新日鐵住金株式会社 名古屋製鐵所
受配電設備等調査報告書

2015年4月7日

新日鐵住金株式会社
受配電設備等調査委員会

図 4.1 電力系統運用に関する業務フローの見直し

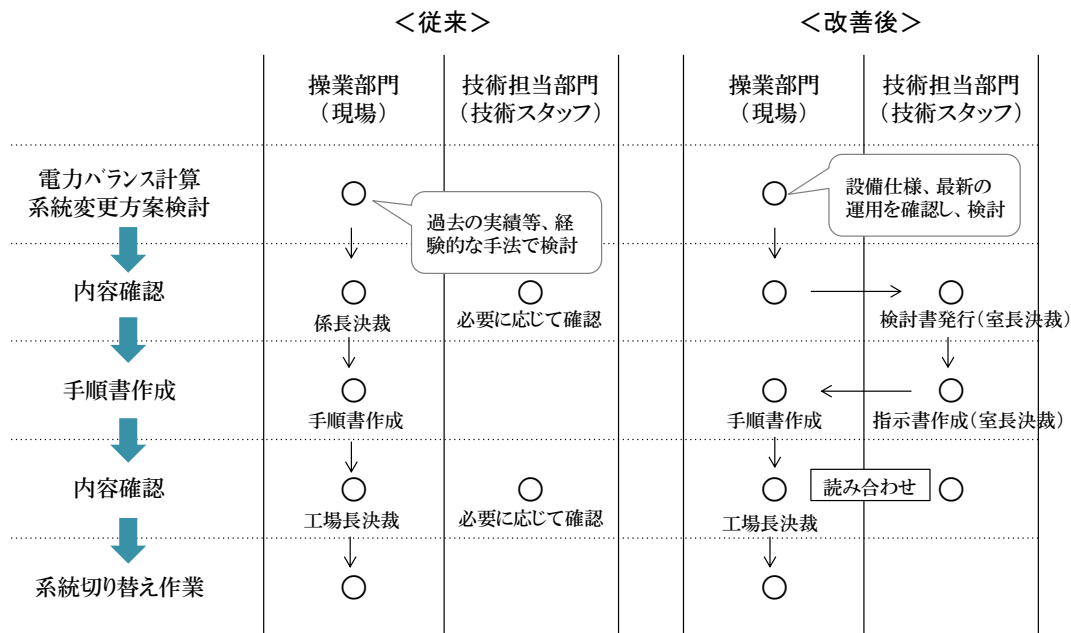
電力系統変更等の電力系統運用は、重要な運用にも関わらず、操業部門（現場）において経験的な手法により検討および決定が行われており、検討手法やチェック体制について、さらに強化を図るべきと考える。

そこで、図4.1に示す通り、検討方法の改善および技術担当部門（技術スタッフ）による検討内容の確認を追加している²。さらに、技術担当部門の確認に関しては、確認結果を技術検討書および指示書として明確化することとした。また、各検討における決裁者の明確化を行っている。（2014年11月改定完了）

図 4.4 SSC システムの機能概要図と改善点

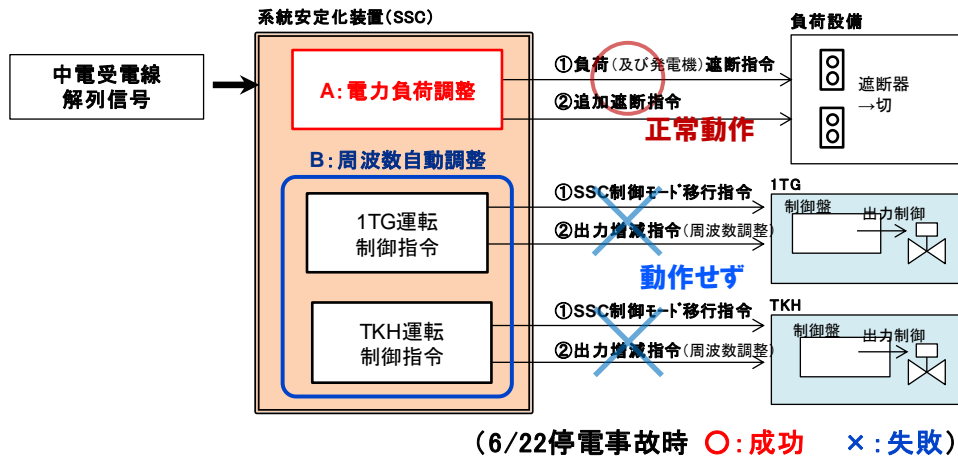
昨年6月の事故では、電力負荷調整機能は正常に動作したものの、周波数自動調整機能はメーカーでのソフトウェア設計上の不備があり正常に動作しなかった。その結果、発電量と電力負荷のバランス調整ができず、構内電力の周波数および電圧を適正に維持できなかったため、所内全域の停電に至ったものである。このため、停電事故対策委員会の答申として、同ソフトウェアのプログラムの修正を行うこととした⁴。(2015年6月目途)

本委員会では、更なる信頼性の向上のため、電力負荷調整機能および周波数自動調整機能の各動作に対し、図4.4に示す改善を図ることを検討した。具体的には、電力負荷調整に関しては、電力系統の変更操作を行った情報をSSCに逐次反映できるように装置を改良するとともに、動作②については、周波数自動調整機能(B:動作②)が動作開始後は停止するようにしていたが、周波数自動調整機能が動作開始後も継続するよう改善する。(2015年6月目途)

動作①	動作②
A: 電力負荷調整	初期調整 (自家発電設備及び工場負荷の一部遮断)	追加調整 [周波数自動調整機能動作開始後停止] (自家発電設備及び工場負荷の一部遮断)
改善点	・系統変更を逐次反映できるように改良	・周波数自動調整機能が動作開始後も、継続動作するよう改善
B: 周波数自動調整	SSC制御モード移行指令	自家発電設備の出力増減 (負荷設備の需要変動に合わせ調整)
改善点	・プログラムの修正(停電事故対策委員会答申) ・SSCの異常監視・警報機能の改善	・複数の自家発電設備の出力調整を行うため、制御状態の表示機能を改善

図 4.5 SSC 監視・警報機能他改善概念図

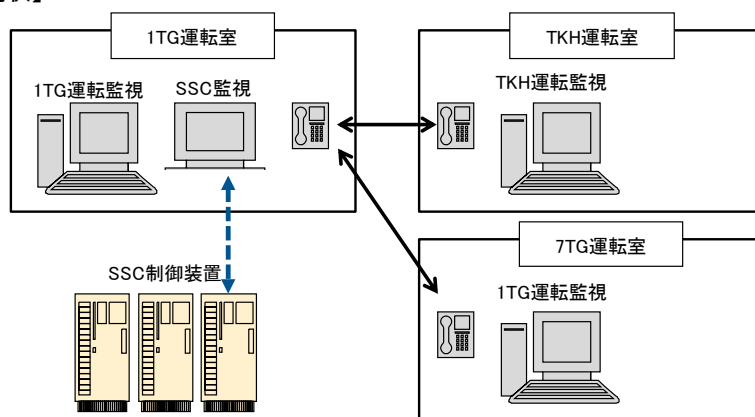
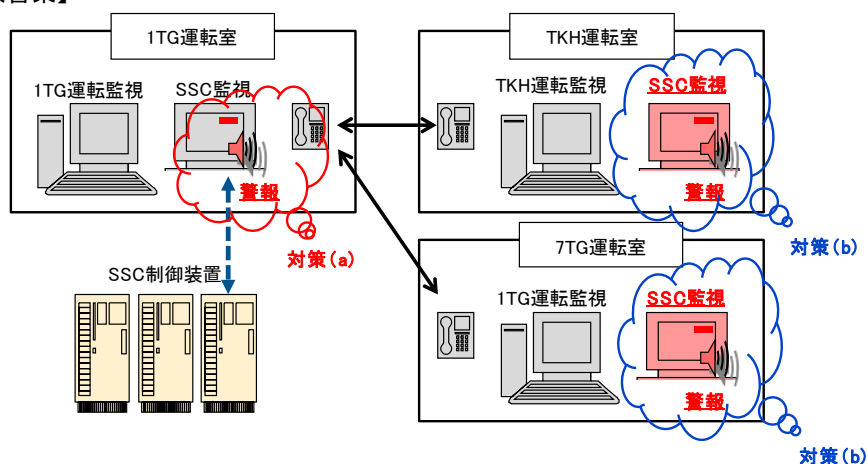
また、周波数調整機能については、SSC の自動制御が正常に動作しなかった場合に、運転員がその異常に気づき手動介入操作に移ることができるように、SSC 監視装置に、SSC が正常に動作していないことに対する警報を発報する機能を追加するとともに、発電設備の出力調整の制御状態を確認できるように改善する（図 4.5 対策(a)）。

さらに、構内単独運転時に重要となる大型自家発電設備（1TG、7TG、TKH）の運転室については、各々、別の場所にあるため、図 4.5 に示す通り、これまでは 1TG 運転室からの電話連絡にて連携をとっていたが、7TG、TKH の運転室にも 1TG 運転室と同等の SSC 監視が可能となる監視装置を追設することにより（図 4.5 対策(b)）、構内単独運転時の操作性の向上を図り、信頼性向上に繋げる。（2015 年 6 月目途）

図 4.6 154kV 受電変電所の信頼性・保守性向上対策

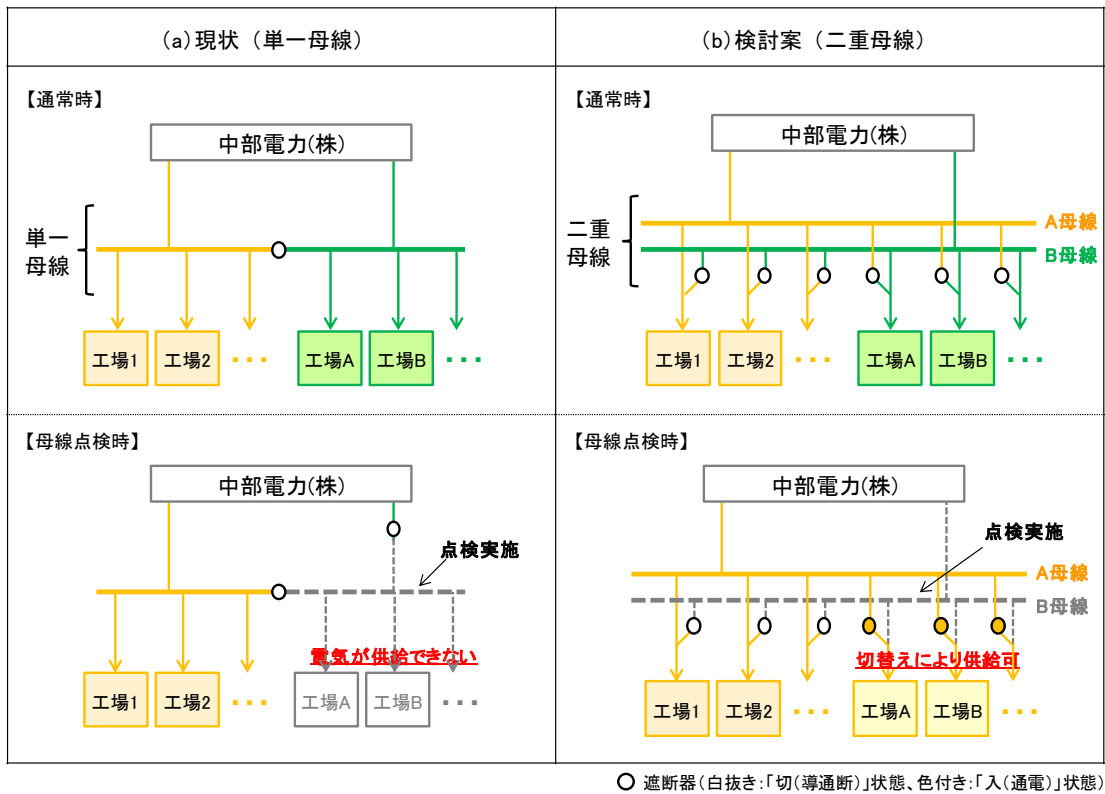
名古屋製鉄所の154kV受電変電所は、過去の大型発電設備や生産設備の増設による回線数増加に加え、図4.6(a)に示す通り、単一母線構成のため、点検を実施しようとする多くの工場を停止する必要があり、事前に関連会社を含めた各工場の生産計画の調整を行い、停電作業の日程調整が必要となる。さらに、154kV受電変電所は、図4.7に示す通り屋外露出型の設備であり、天候により作業実施可否が左右されるため、事前に調整した日程で作業が実施できず、日程の再調整を強いられる場合もあり、点検調整に苦勞する設備となっている。

そこで、図4.6(b)に示す通り、二重母線化を行い、保守時の停電調整等を容易にすることで、保守性を向上させるとともに、電源の信頼性を向上させることを提案した。また、図4.7に示す通り、充電部が露出されている屋外露出型から密閉型である全天候型開閉機器（GIS）へ更新することにより、天候・環境リスクの低減を図り、保守性・信頼性をさらに向上させることをあわせて提案した。

図 4.8 東海火力発電所 22kV 系への変圧器増設による信頼性向上

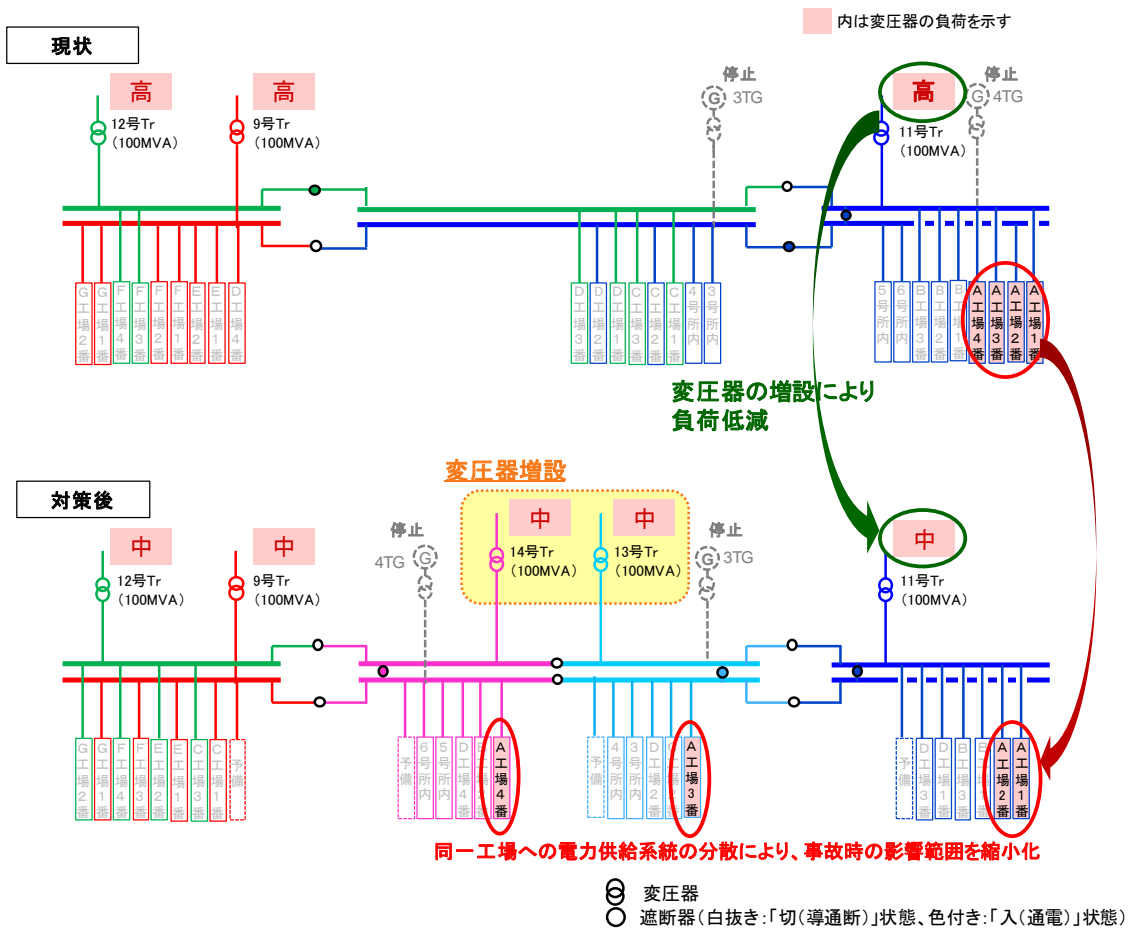
22kV 東海火力発電所は工場の増設等に伴い、各変圧器（9号 Tr, 11号 Tr, 12号 Tr）の設備負荷率が高くなっており、特に自家発電設備停止時には、図 4.8 に示す通り非常に高くなる。また、同一工場への電力供給系統が分散されておらず、電力系統事故発生時に工場全体が停電してしまうリスクが高い。

そこで、図 4.8 の対策後に示す通り、変圧器の増設による能力増強により、各変圧器の設備負荷率を低減するとともに、各系統の保守時の系統切替を容易にし、保守性を向上させることを提案した。さらに、同一工場の電力供給系統を分散させることにより事故時の影響範囲の縮小化を図ることをあわせて提案した。

図 4.9 変圧器の接続母線見直しによる供給信頼性の向上

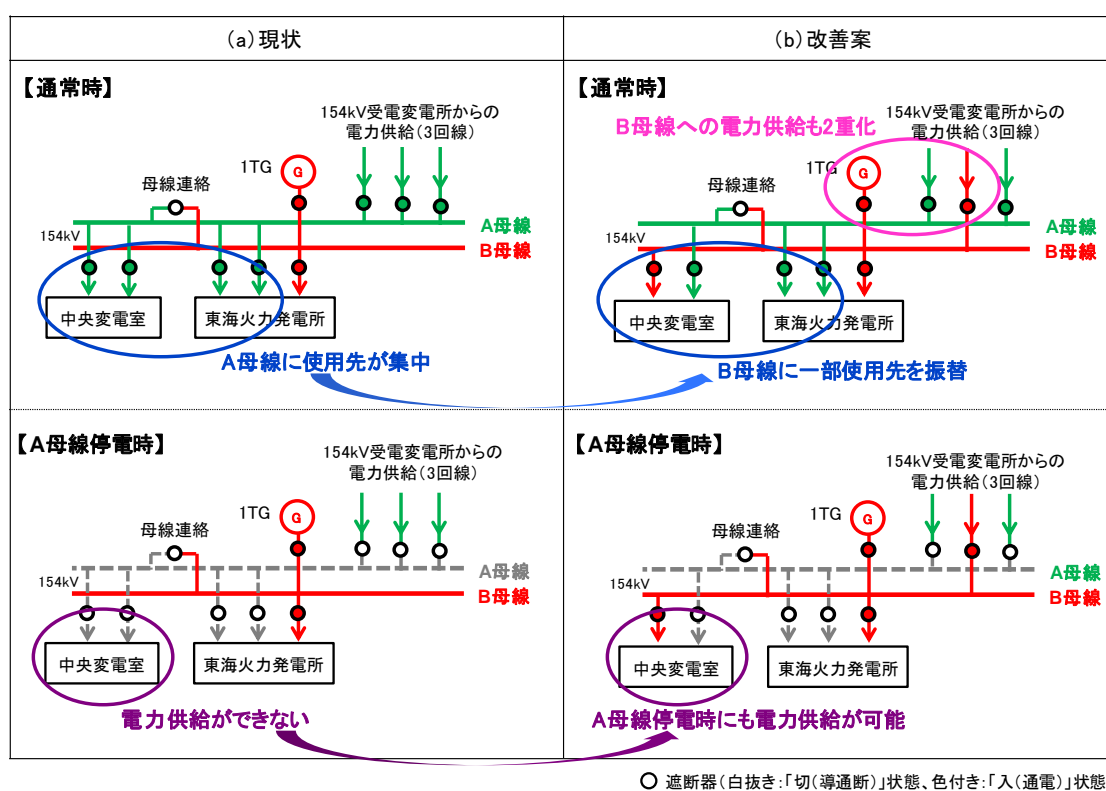
西特高開閉所（154kV）は、図 4.9 に示す通り、A 母線、B 母線の二重母線となっており、154kV 受電変電所からの電力供給（3 回線）と 1 号発電設備（1TG）から電力が供給され、中央変電室および東海火力発電所に電力を供給している。

現状は A 母線（図中緑色部）に電源・負荷設備が集中しているため、例えば A 母線を停電した場合には、図 4.9 【A 母線停電時】に示す通り、西特高開閉所から中央変電室への電力供給ができなくなる。

そこで、図 4.9 (b) の通り、A 母線と B 母線の電源・負荷設備を分散することにより供給信頼性を向上させることを提案した。
